**Stellungnahme der Verwaltung zu den Stellungnahmen der Behörden (TÖB) zum Bebauungsplan 306 – St.-Antonius-Hospital –  
Ergebnis der frühzeitigen Beteiligung und der öffentlichen Auslegung**

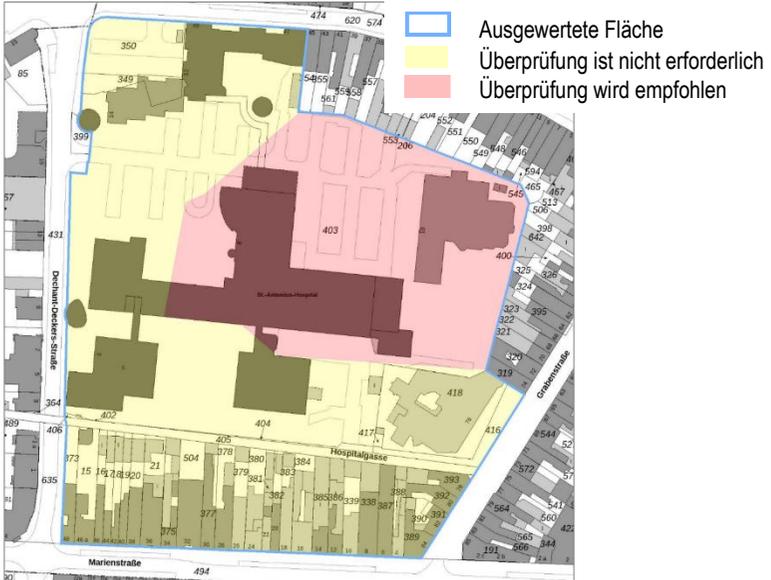
4.	<b>Erftverband, Schreiben vom 21.10.2020 und 10.05.2021</b>		
	<p>Dem Schreiben des Erftverbandes ist ein Lageplan beigefügt. Aus diesem Lageplan ist ersichtlich, dass sich im Plangebiet eine inaktive Grundwassermessstelle befindet.</p>  <p>● GW-Messstellen Fremdunternehmen inaktiv</p> <p>Auszug aus dem beigefügten Lageplan und der Legende</p> <p>Inaktive Grundwassermessstellen können die Tragfähigkeit des Baugrundes beeinflussen. Frühzeitig vor Beginn einer Baumaßnahme soll in einem 200 m Korridor zur inaktiven Messstelle mit dem Eigentümer der Grundwassermessstelle geklärt werden, ob die Grundwassermessstelle ordnungsgemäß zurückgebaut ist. Weitergehende Informationen zur Grundwassermessstelle sind beim Landesamt für Natur, Umwelt und Verbraucherschutz NRW erhältlich.</p> <p>Es wird darauf hingewiesen, dass im Bereich des Plangebietes flurnahe Grundwasserstände auftreten.</p>	<p>Die inaktive Messstelle wurde als sonstige Darstellung in die Planzeichnung aufgenommen.</p> <p>Es erfolgt ein Hinweis im Bebauungsplan, dass inaktive, noch nicht zurückgebaute und verfüllte Grundwassermessstellen die Tragfähigkeit des Baugrundes beeinflussen können. Frühzeitig vor Beginn einer Baumaßnahme soll in einem 200 m Korridor zur inaktiven Messstelle mit dem Eigentümer der Grundwassermessstelle geklärt werden, ob die Grundwassermessstelle ordnungsgemäß zurückgebaut ist. Zuständig für Grundwassermessstellen ist das Landesamt für Natur, Umwelt und Verbraucherschutz NRW.</p> <p>Die Information wurde ebenfalls in die Begründung aufgenommen.</p>	<p>Die Stellungnahme wird berücksichtigt.</p>
